軽微な変更届

開発協議申出書 受付番号	第 7-339 号
開発構想の名称	宝塚市山本西1丁目 宅地分譲計画
開発事業区域 の位置	宝塚市 山本西1丁目 1, 2, 3, 4, 5, 6の一部,7-1,7-2,8,9,14,15, 52,55,56-1,1地先道路の一部,15地先水路の一部,93,94,98
協定締結年月日	年 月 日
標識の修正(予定)日	年 月 日
変更の理由	事業計画の再検討による

宝塚市山本西1丁目プロジェクト

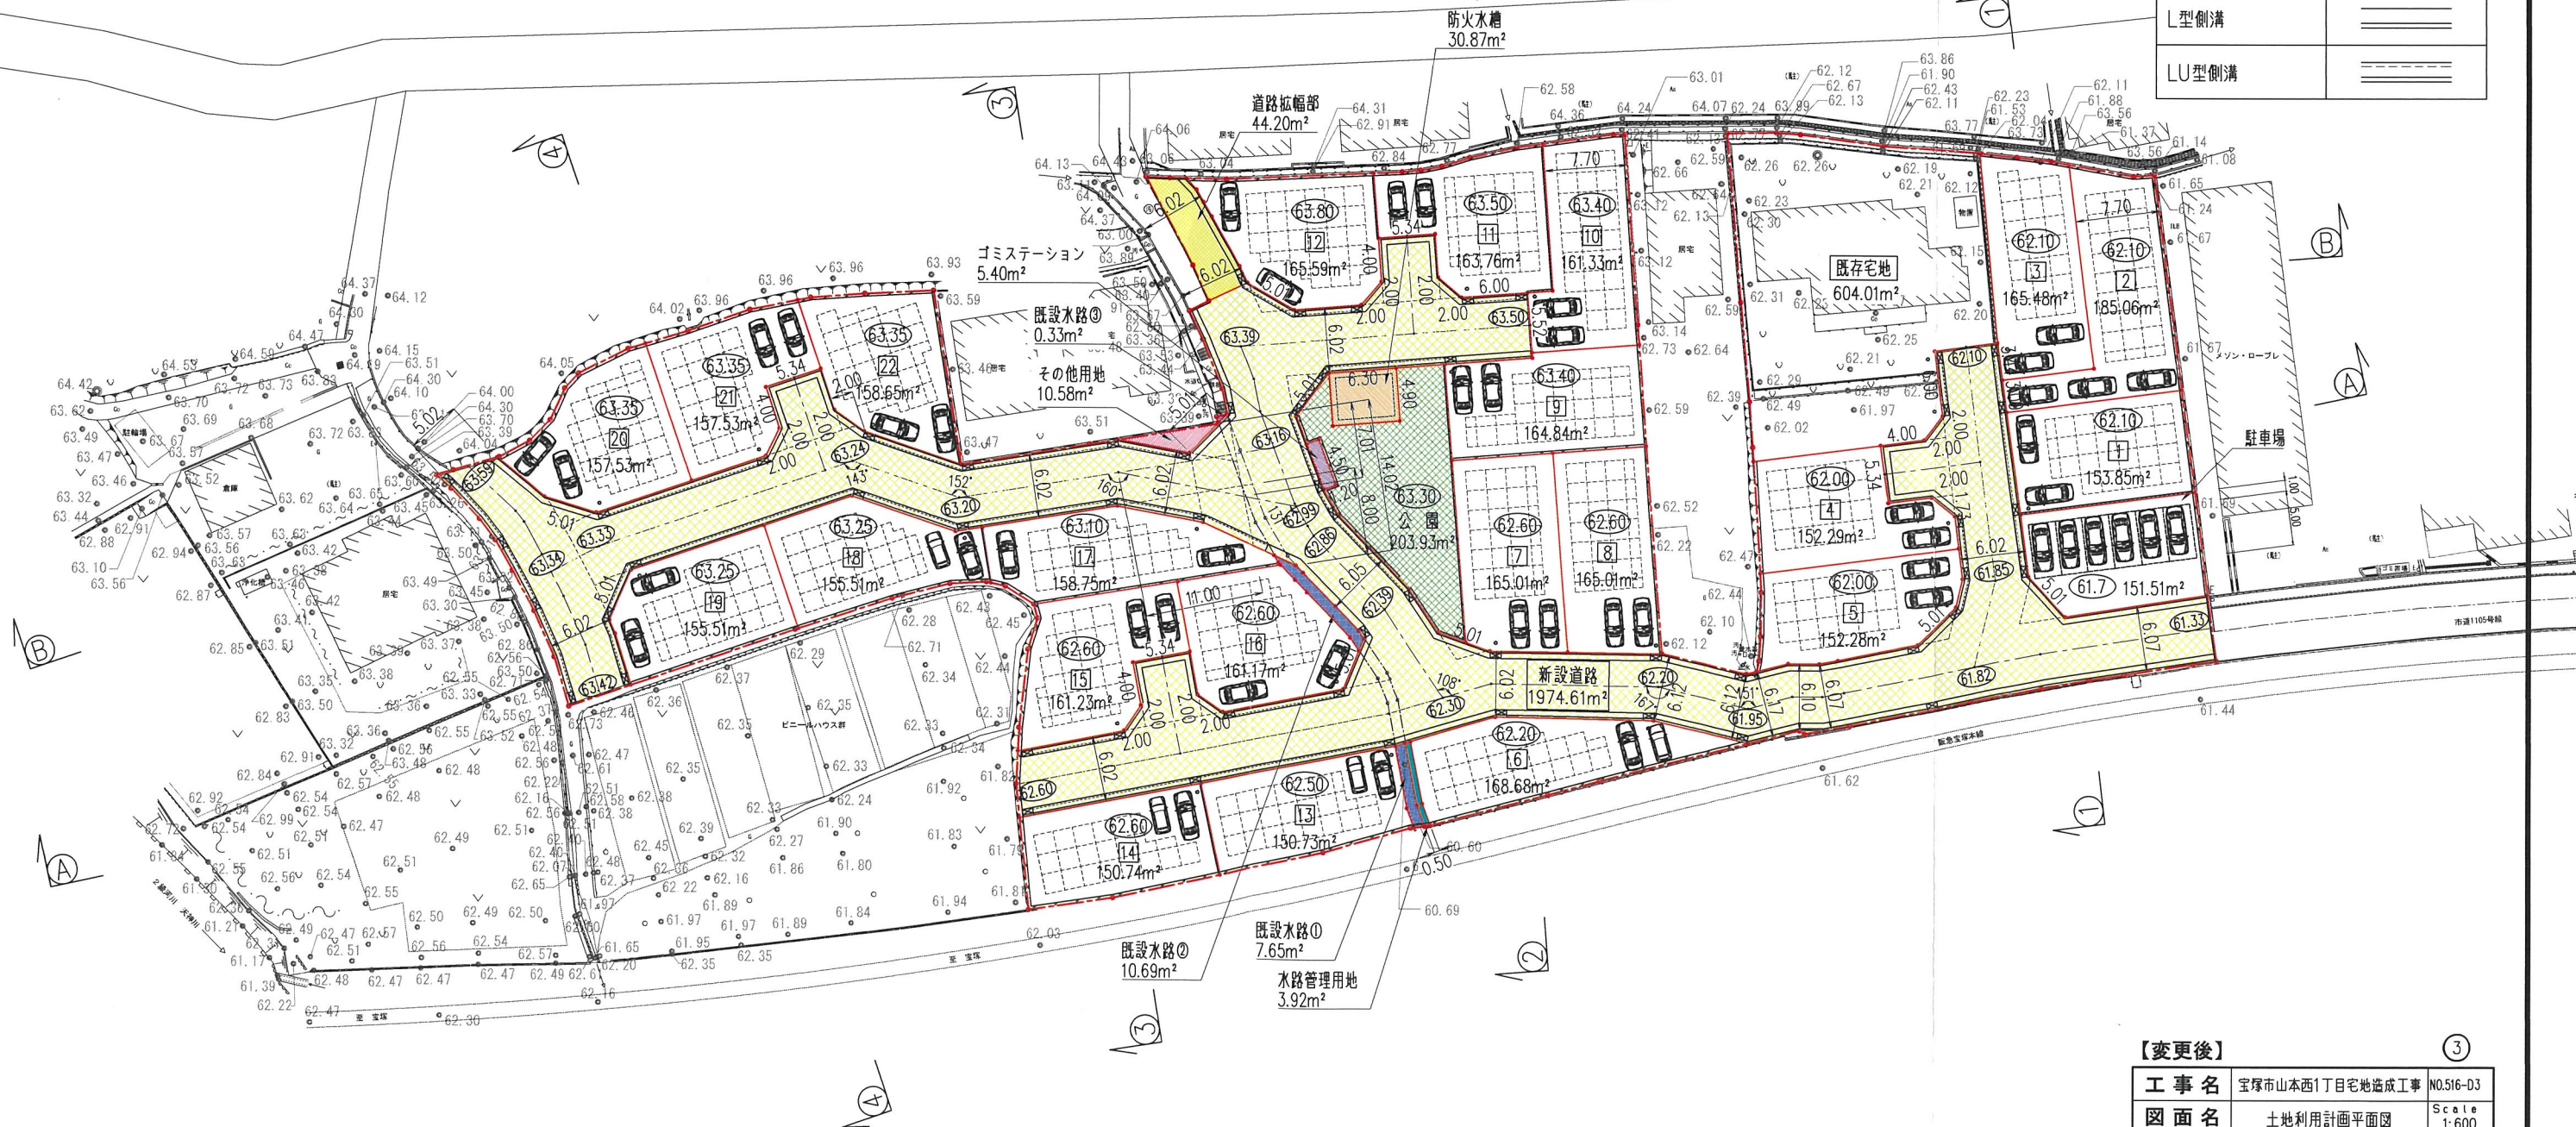
変更項目	新	旧
開発事業区域の位置	宝塚市山本西1丁目1、2、3、4、5、6の一部、7-1、7-2、8、9、14、15、52、55、56-1、1地先里道の一部、15地先水路の一部、93、94、98	宝塚市山本西1丁目1、2、3、4、5、7-1、7-2、8、14、15、52、55、56-1、1地先里道の一部、15地先水路の一部、55地先里道路一部、47地先水路の一部
開発事業区域の面積	6578.40㎡	6502.69㎡
土地利用計画の種別	宅地、既存宅地、駐車場、新設道路、道路拡幅部、ゴミステーション、公園、防火水槽、水路管理用地、既設水路、その他用地	宅地、既存宅地、駐車場、新設道路、ゴミステーション、公園、防火水槽、水路管理用地
着工予定時期	令和8年5月1日	令和8年6月1日

種 別	面積 (m ²)	面積率 (%)	備 考
宅 地	3530.70	53.68	22区画
既存宅地	604.01	9.18	1箇所
駐車場	151.51	2.30	1箇所
新設道路	1974.61	30.02	幅員6.00m
道路拡幅部	44.20	0.67	1箇所
ゴミステーション	5.40	0.08	1箇所
公 園	203.93	3.10	1箇所
防火水槽	30.87	0.47	1箇所
水路管理用地	3.92	0.06	1箇所
既設水路	18.67	0.28	3箇所
その他用地	10.58	0.16	1箇所
合 計	6578.40	100.00
